Artikel: Zum Bank-Neubau am Zürcher Paradeplatz
Autor: [s.n.]
DOI: https://doi.org/10.5169/seals-49843

Wettbewerb für ein Kirchgemeindehaus Burgdorf

Zum Bank-Neubau am Zürcher Paradeplatz

3. Rang (450 Fr.): Entwurf Nr. 6: Arch. PETER SALCHLI, Burgdorf
Grundrisse, Schnitte und Südfront 1 : 500

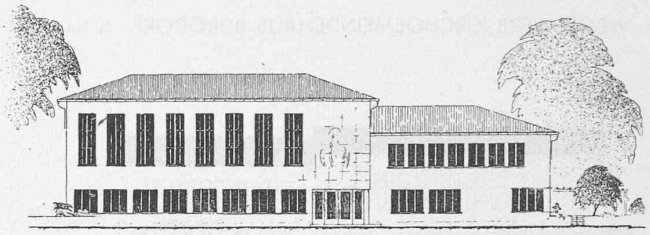
Entwurf Nr. 6. Die Situation mit freigelegtem Eingangs-Vorplatz ist richtig. Eingang, Vorhalle, Garderobe, Unterweisungszimmer und Abwartwohnung sind richtig bemessen. Der Uebergang von der Halle zur Treppe befriedigt nicht, desgleichen die Lage der Männer-Aborte im Erdgeschoss; überdies sind beide Abortanlagen zu reichlich bemessen. Die Lage der Säle im 1. Stock ist gut, ebenso Halle und Anschluss der Treppe. Die Teeküche ist zu weit vom kleinen Saal entfernt. Das Spielzimmer im Untergeschoss entspricht nach Lage und Grösse seinem Zweck. Die Lichtschächte vor dem Spielzimmer sind unnötig. Heizung, Kohlenraum und Werkstatt sind zu gross. Die Fassaden entwickeln sich folgerichtig aus dem Grundriss. Sie zeigen gute Haltung und Verhältnisse. Die Darstellung des Daches in der Nordfassade entspricht nicht dem Kennwort («Wahrheit»). — Umbauter Raum: 4921 m³.

Skizze H. Schmidt: Zerlegung des Baukörpers in Trakte mit Betonung der städtebaulichen Situation

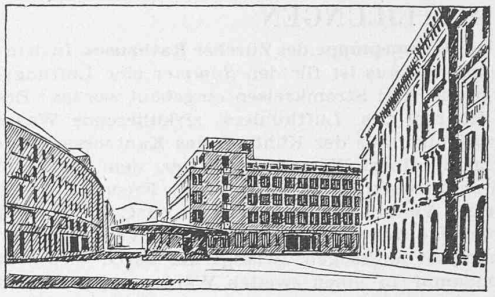
Drittens sei noch verwiesen auf einen ebenfalls sehr interessanten Beitrag zum Problem von Arch. *Hans Schmidt* (Basel) in N. Z. Z. vom 8. April (Nr. 640); die obenstehenden Skizzen sind unserer Quelle entnommen. Schmidt erläutert eingangs die gegenseitigen Beziehungen von *Bauwerk und Raum;* er unterscheidet zwischen «Einform» auf freier Fläche (z. B. Pyramide, Nationalbank Zürich) und «Vielform» im umgrenzten Raum (z. B. goth. Kathedrale), die von keinem Standpunkt aus als Ganzes übersehen werden kann (wie eben der Neubau am Paradeplaz). Ausgehend von den baugesetzlichen und örtlichen Gegebenheiten (Baulinien, Lage des Eingangs) versucht Schmidt in obiger Skizze darzutun, wie beispielsweise hier eine «Vielform» die deplazierte «Einform» ersetzen könnte . . . «Damit erhalten wir die Möglichkeit, den Bau sowohl vom Paradeplatz aus als auch von der Tiefe des Talackers her architektonisch erfassbar zu lösen, ohne seine Einheit aufzugeben. Die Mittel ergeben sich aus der räumlich-stadtbaulichen Situation. Wir geben dem Trakt am Bleicherweg eine grössere Höhe durch eine zweite Aufstaffelung, während der Trakt am Talacker nur eine Aufstaffelung erhält. Der Trakt am Bleicherweg wird dadurch in seiner Richtung akzentuiert, dass er eine Stirnseite erhält; das Salvisbergsche Quadrat wird also aufgelöst. Der Paradeplatz wird nun stark bestimmt durch die praktisch gleichgerichteten aber versetzten Südfassaden der Kreditanstalt und des Bankvereins. Die Richtung des Talackers ist als Moment zweiten Ranges gekennzeichnet. . . .» Zur Frage des Masstabs noch einige Randbemerkungen von H. Schmidt: . . . «Es fällt auf, dass auf den Salvisbergschen Platzbildern der Neubau in seiner Beziehung zur Kreditanstalt wesentlich niedriger erscheint, als er tatsächlich ist. In Wirklichkeit ist dies ein Masstabfehler, der zur Folge haben wird, dass für den Beschauer kein ablesbarer Zusammenhang zwischen den einzelnen Platzwänden möglich ist. Die Sache liegt so, dass für den Masstab gewisse allgemein bekannte, auf den Menschen bezogene Grössen den Ausgangspunkt bilden. Die Fassade der Kreditanstalt gibt diese Grössen in Stockwerks-, Brüstungs- und Quadermassen. In der Salvisbergschen Fassade sind diese Grössen weder klar ablesbar, noch unter sich vergleichbar — etwa als Folge von Proportionen — und damit weder mit den entsprechenden Grössen des Sprüngliblocks noch der Kreditanstalt in Zusammenhang zu bringen.» —
